改善箇所説明図

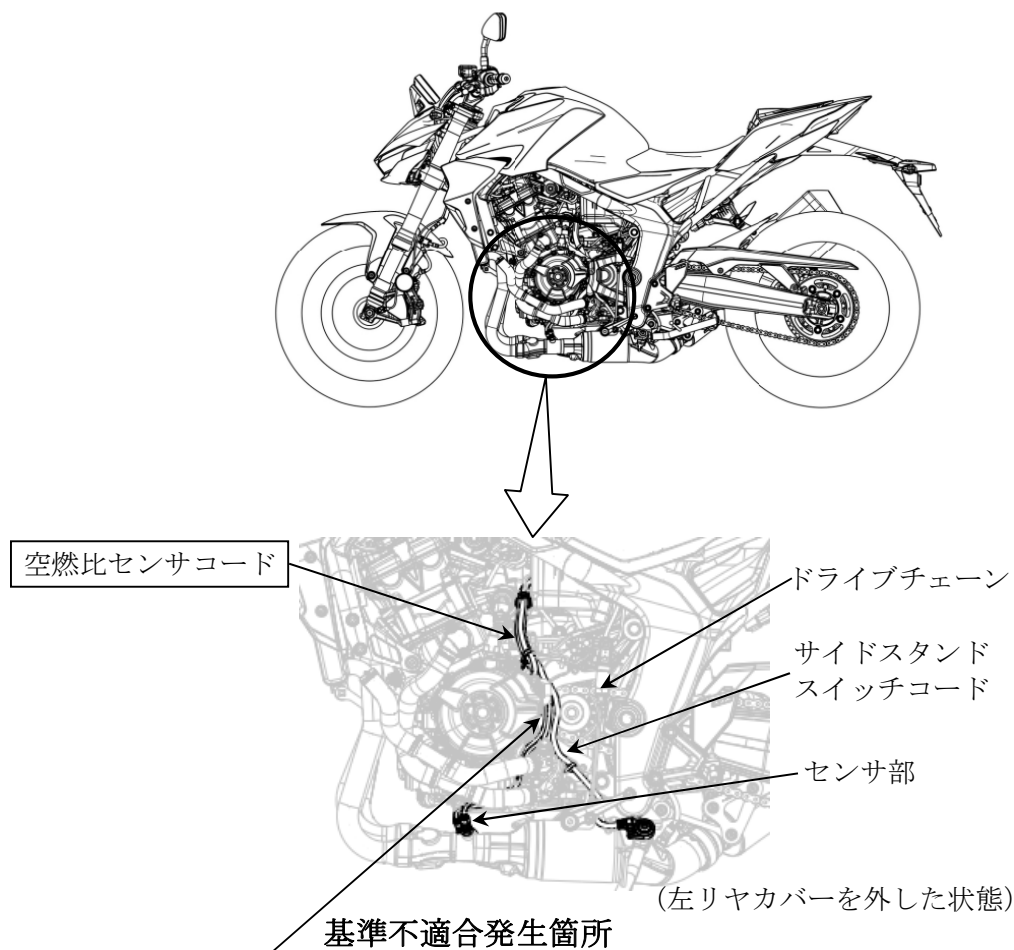
排出ガス発散防止装置において、空燃比センサコードの固定方法が不適切なため、当該コードがドライブチェーンと干渉しているものがある。そのため、当該コードの電線被覆が損傷すると、短絡し警告灯が点灯して、適正な空燃比制御ができず、排出ガス値が基準値を超えるおそれがある。

改善前	改善後
空燃比 センサ コード サイドスタンド スイッチコード	バンド 空燃比センサコード をサイドスタンド スイッチコードと固定

全車両、左右の空燃比センサコードの損傷有無を点検し、バンドで固定する。なお、当該コードが損傷している場合は新品に交換する。
